## 千葉都市計画道路の変更（千葉市決定）

都市計画道路中 3・3・24号塩田町誉田町線を次のように変更する。

# 千葉都市計画道路の変更について（千葉市決定）

# 位置図

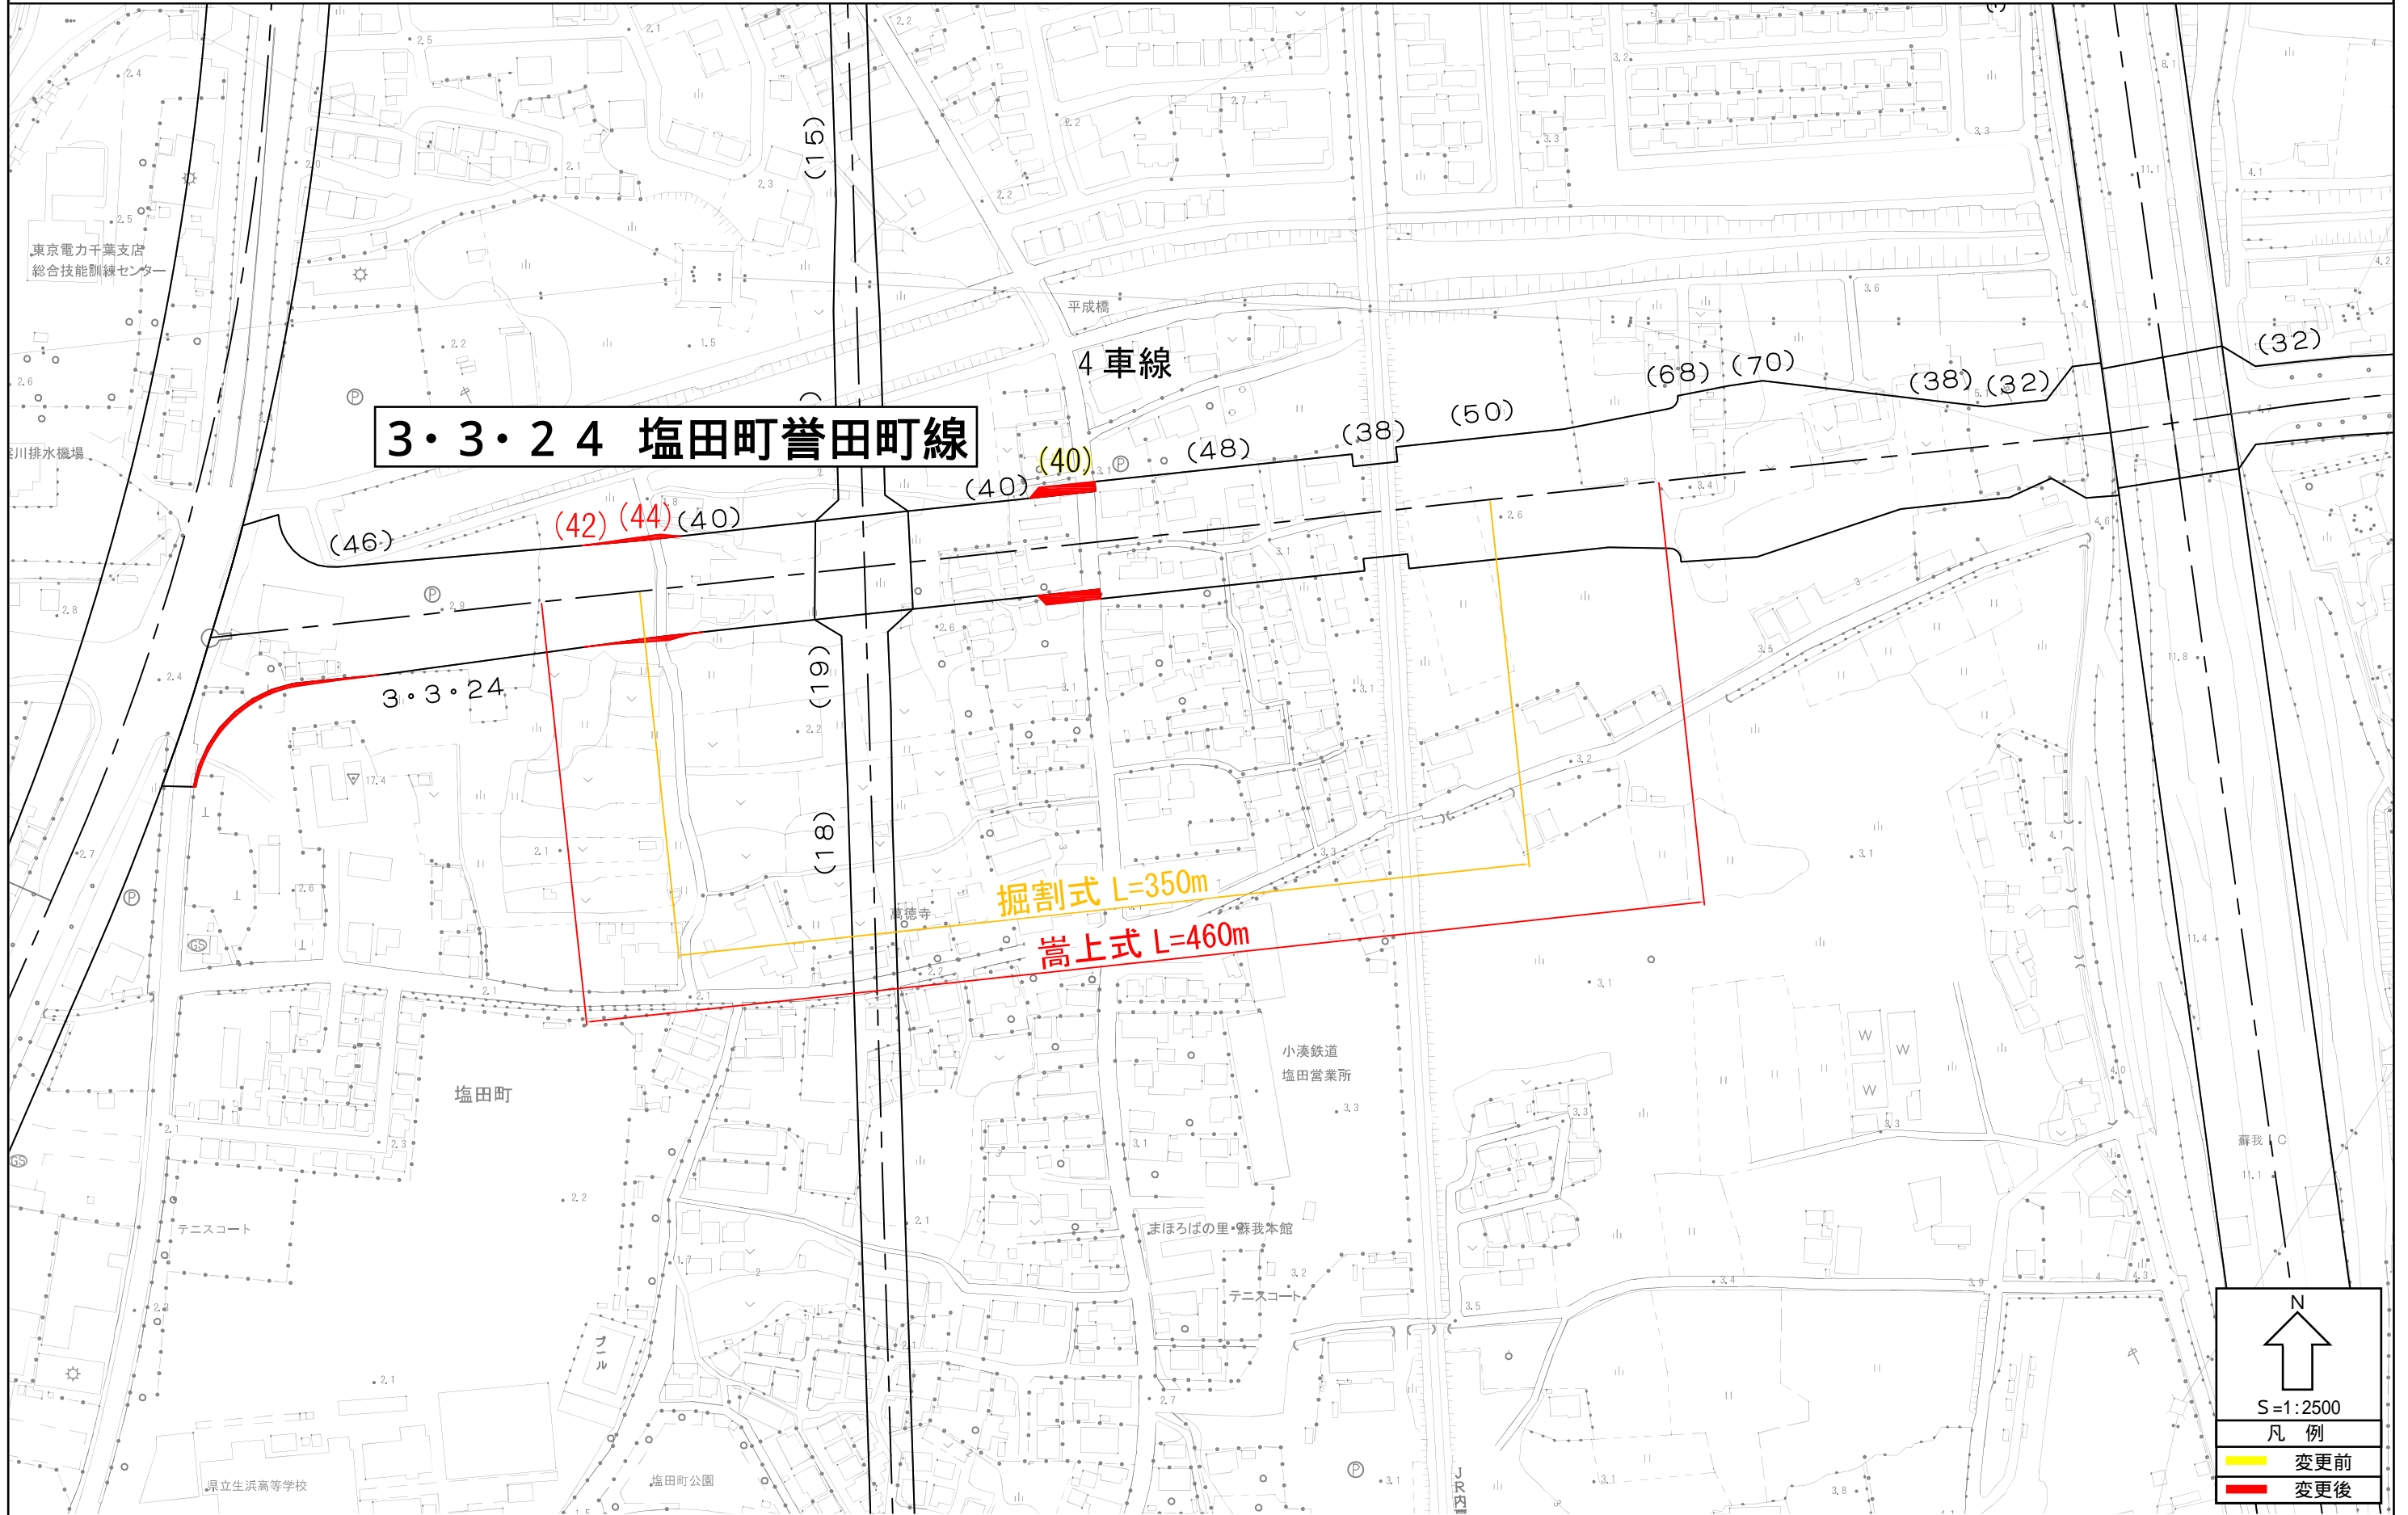
本市の内陸部と臨海部のアクセス強化を図り、望ましい都市計画道路網体系を確立する本路線に関し、津波による浸水被害の恐れのある地域特性を勘案し構造形式を再検討した結果、本案のように変更するものである。

掘割式 L=350m

嵩上式 L=460m
